FLUGHAFEN-WETTBEWERBE

MÜNCHEN-OBERWIESENFELD — HAMBURG — BERLIN

Dem kürzlich entschiedenen Ideenwettbewerb „Ausgestaltung der Flughafenanlage München-Oberwiesenfeld" (Lageplan und Programm siehe „Der Baumeister" 1926, Heft 9) liegt ein Gelände zugrunde, das allen sachlichen Anforderungen aufs beste entspricht.

Motto „Merkur" (Erster Preis) Verfasser Arch. S. Buddeus-München

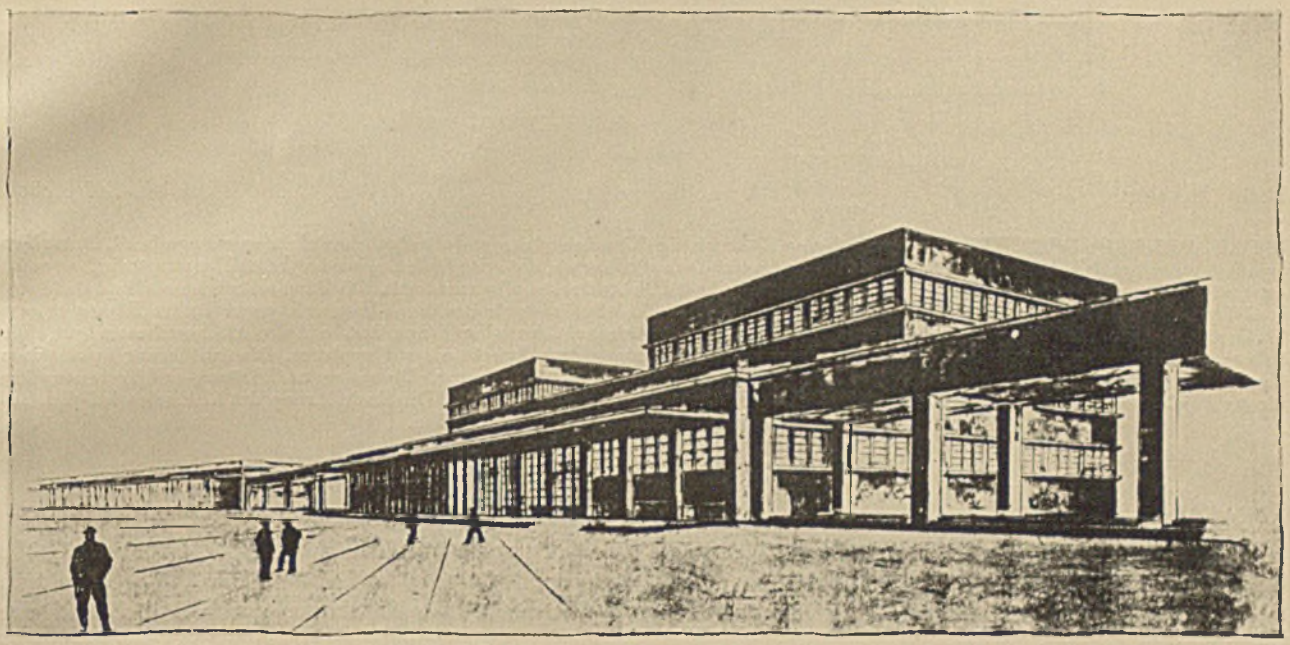
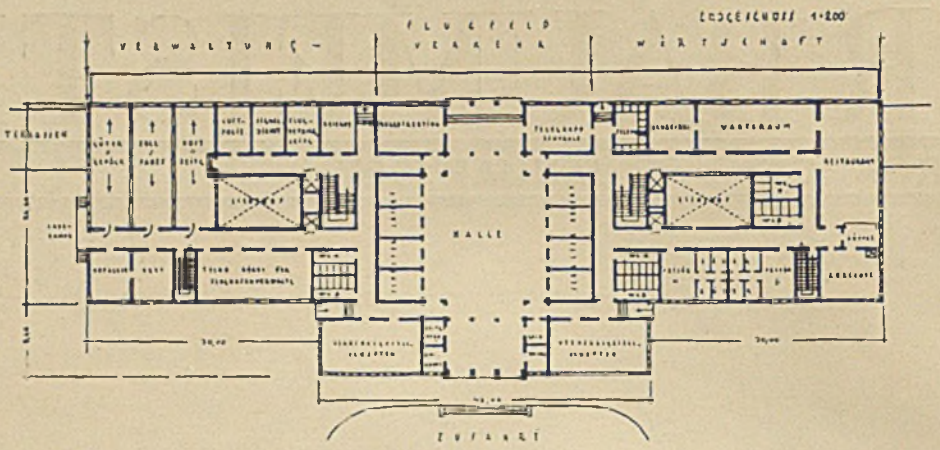
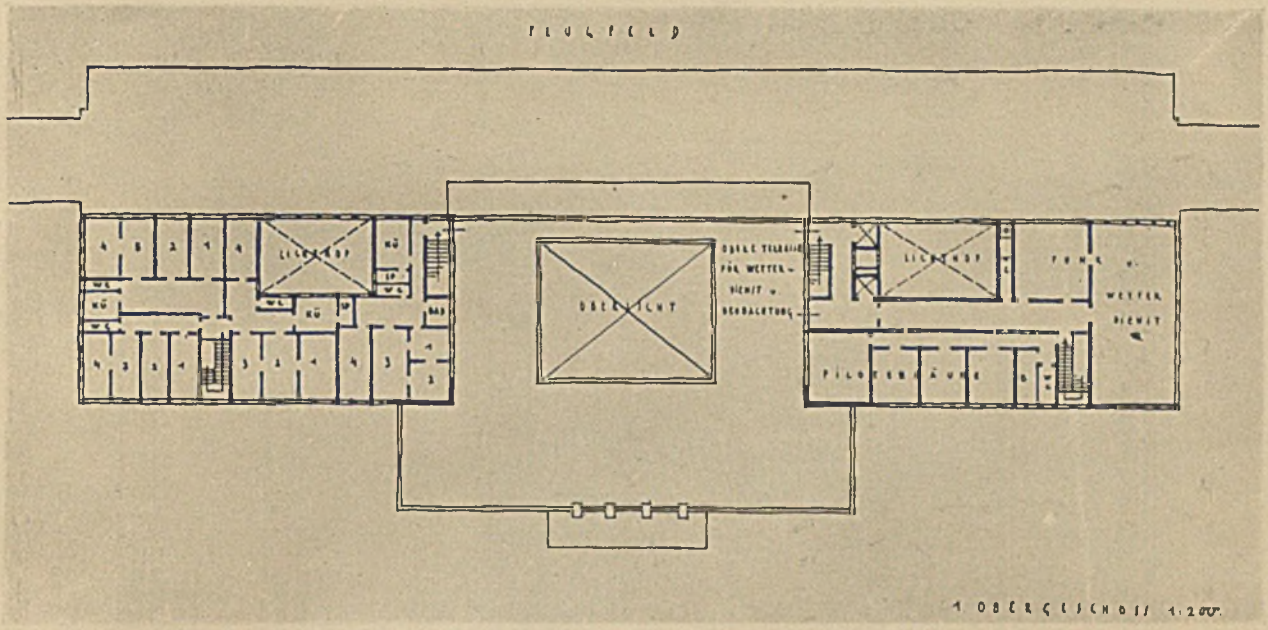
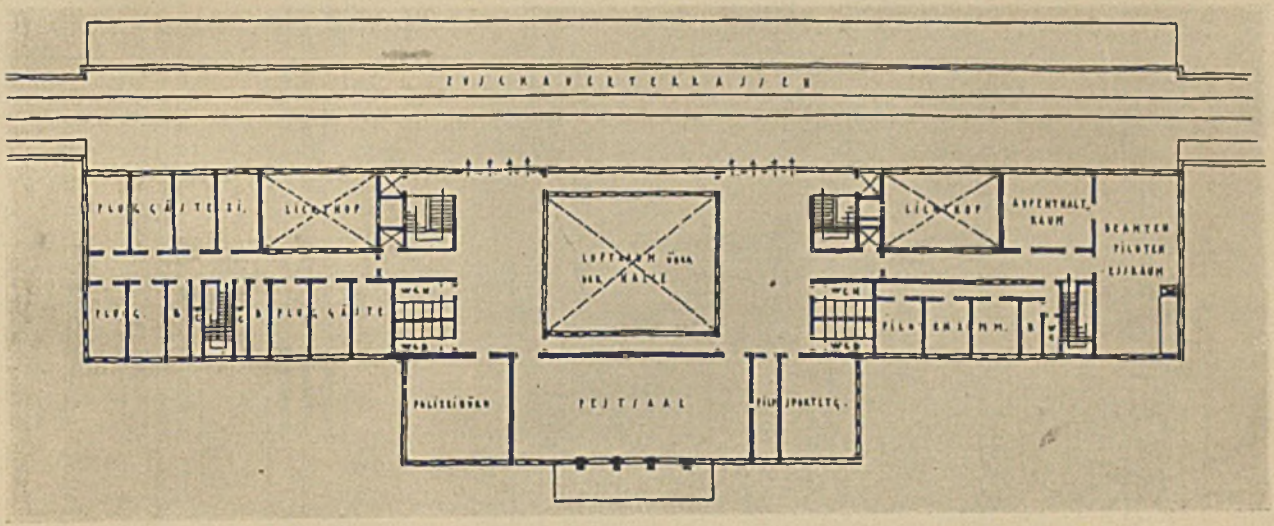
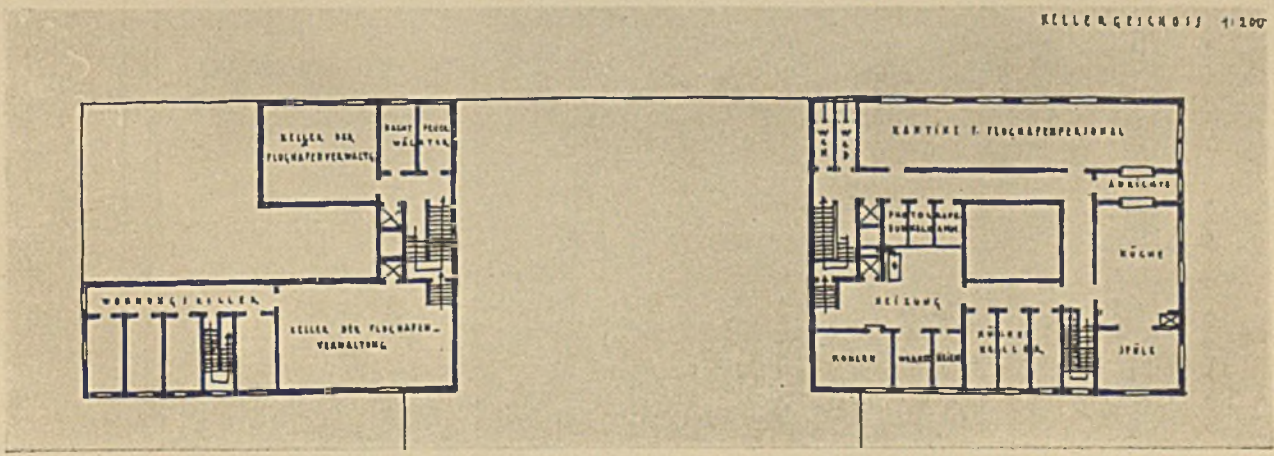
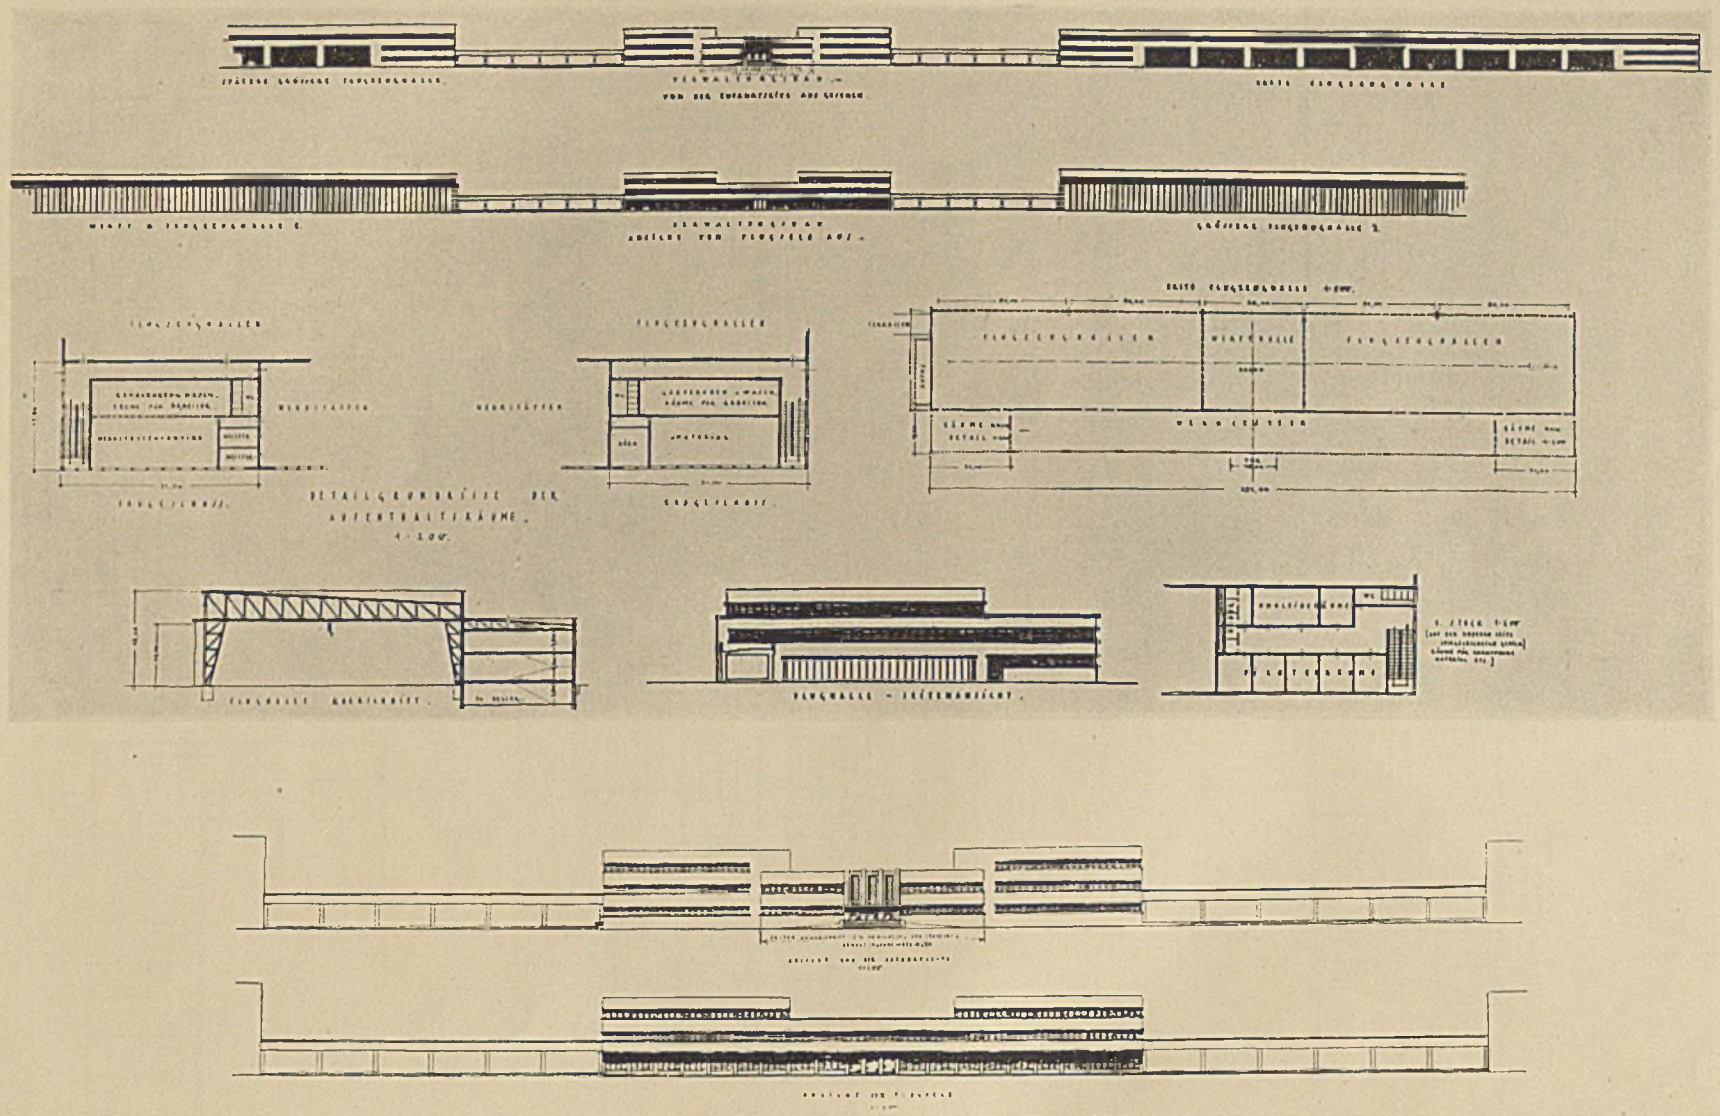
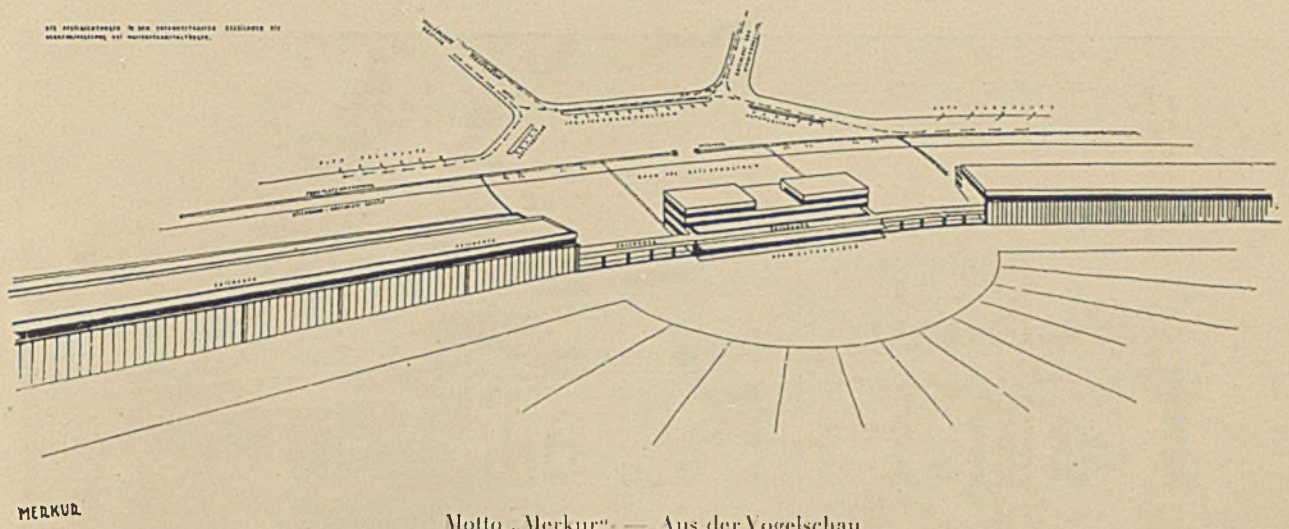
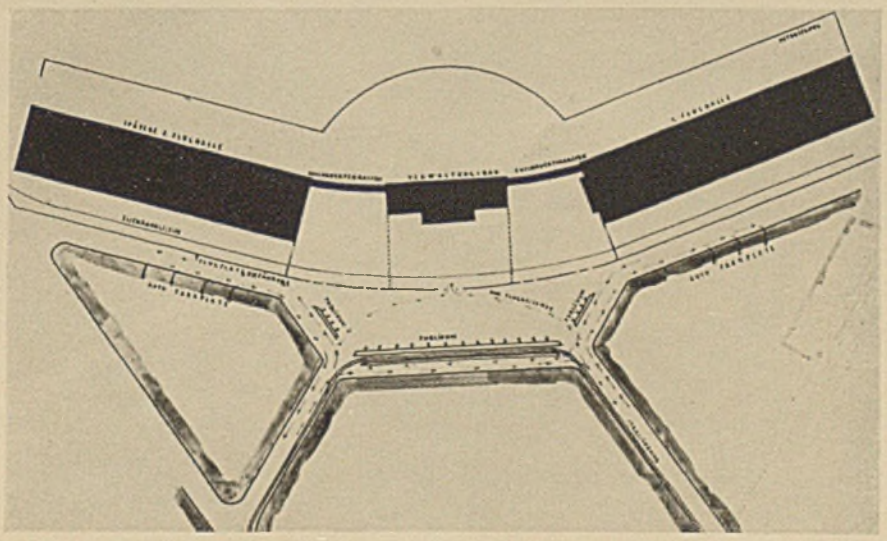
URTEIL DES PREISGERICHTS: Straßenzuführung, Führung der Eisenbahngleise und Straßenbahneinleitung entsprechend. Autoplätze praktisch eingefügt. Die Anordnung der Gesamtanlage flugtechnisch günstig; ob die erste Halle besser im Westteil angelegt wird, wäre zu entscheiden. Grundrißeinteilung der Flughalle mit Werft und allen Nebenräumen sehr vorteilhaft. Die Räume für Güterzoll und Paßdienst im Erdgeschoß des Verwaltungsgebäudes und die Räume für Wetter- und Funkdienst sollen durch Umtausch gegen andere Räume bessere Situierung erhalten. Im übrigen erscheint die Verteilung der geforderten Räume im Erdgeschoß und den Obergeschossen gut. Die äußere Gesamtgestaltung entspricht in ihrer Auffassung und Durchbildung dem Zwecke eines Flugplatzes. Die Ausführung in einzelnen Bauabschnitten ist vorgesehen. Die einfache Gestaltung bürgt für billige Durchführung. Die verlangten Tribünen- und Terrassenplätze für die Zuschauer sind in einfacher Weise und nicht übertriebenem Ausmaß eingeschaltet. Die Hochführung des Lichthofes lediglich aus architektonischen Gründen ist zu beanstanden.

Motto „Per aspera ad astra“ (Ankauf) Ansicht des Verwaltungsgebäudes Verfasser Arch. Karl J. Moßner-München

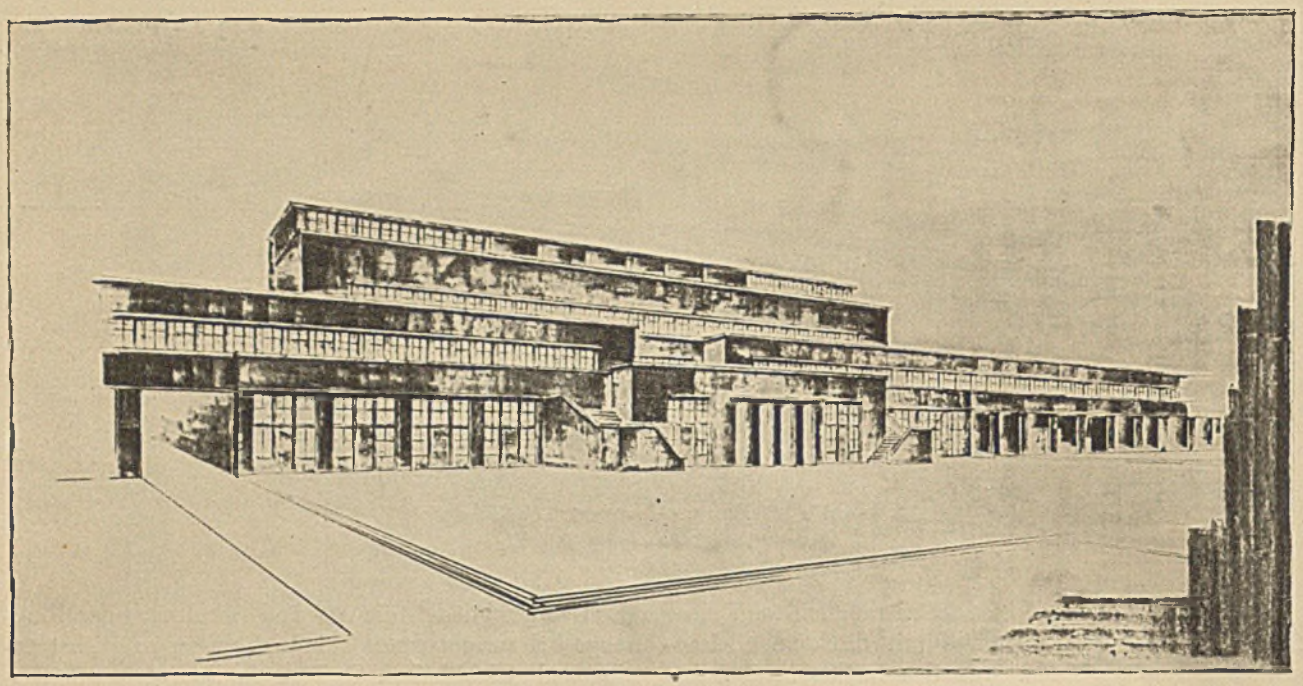
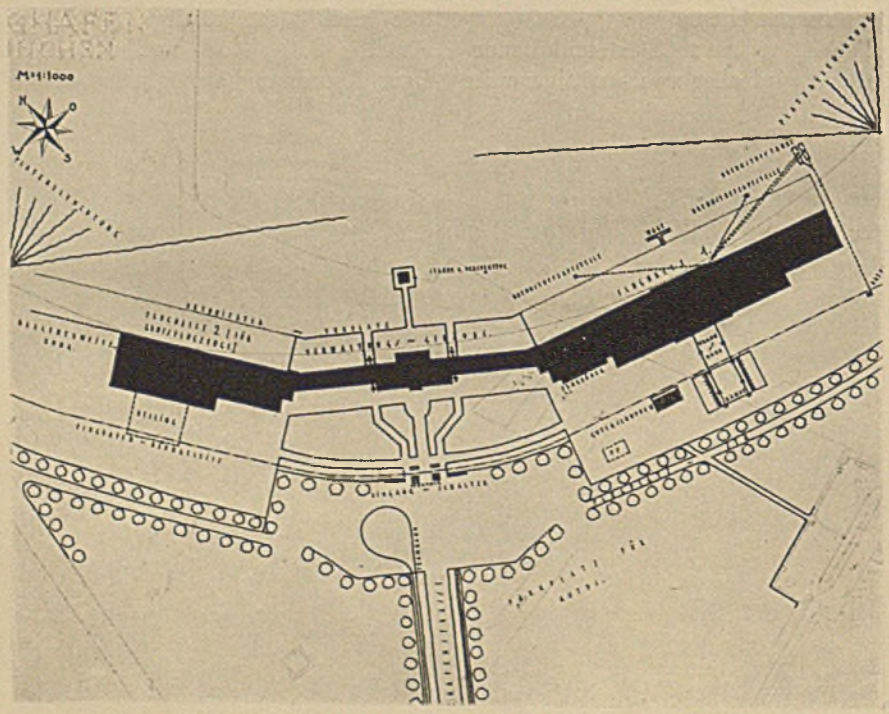
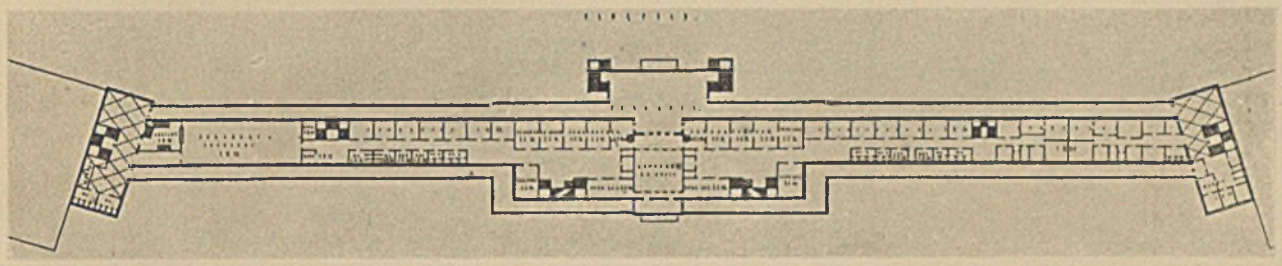
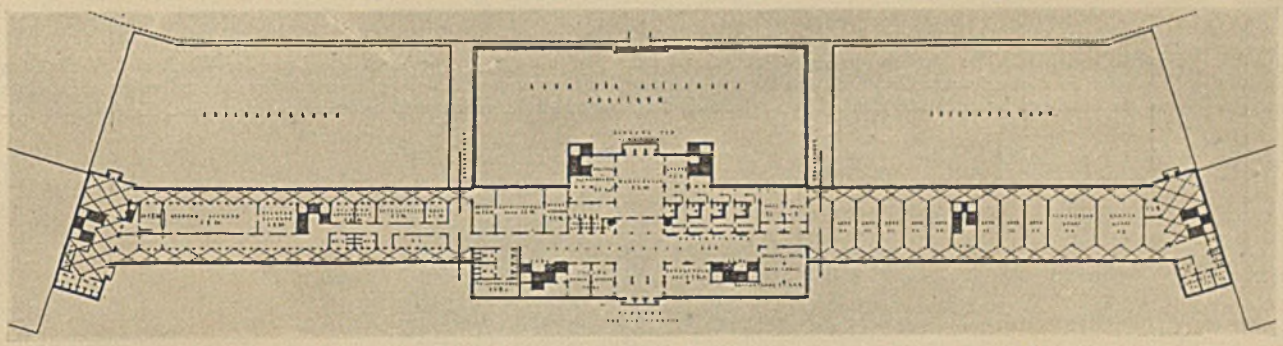
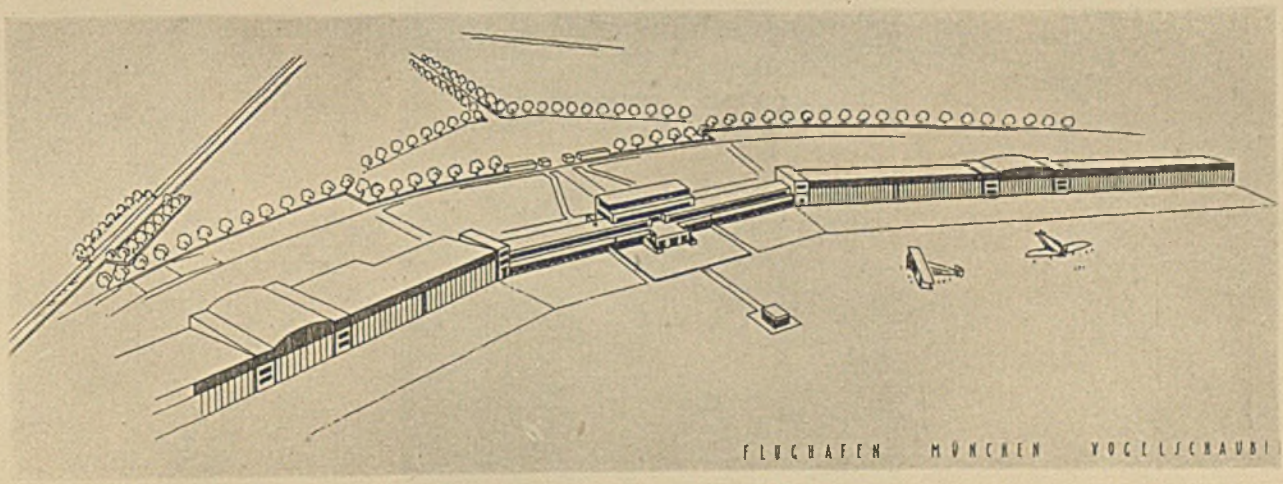
URTEIL DES PREISGERICHTS: Die Straßenführung entspricht im wesentlichen und erfordert eine Korrektur im Pionierübungsplatz. Flugtechnisch richtig angelegt. Verwaltungsgebäude zentral. Beiderseits Flugzeughallen mit dazugelegter Werft. Gleiszuführung rückwärts an sämtliche Hallen wie Werften. Führung von Reisenden u. von Gepäck zwangsläufig. Grundrißanordnung in sämtlichen Geschossen günstig. Garagen praktisch, aber etwas reichlich. Terrassen und Tribünen über den Baulichkeiten sind jedoch nicht in diesem Ausmaße nötig. Werft und Flugzeughallen sind in passender Vereinigung angeordnet und für maschinellen Transport schwerer Werkstücke eingerichtet. Sie besitzen auch die erforderlichen Nebenräume. Die Gesamtanordnung ist klar und übersichtlich, jedoch erscheint das Projekt zu aufwendig. Der architektonische Aufbau ist sachlich u. zeitentsprechend gehalten. Das Projekt stellt eine gute Lösung für die Anlage des Flughafens dar.
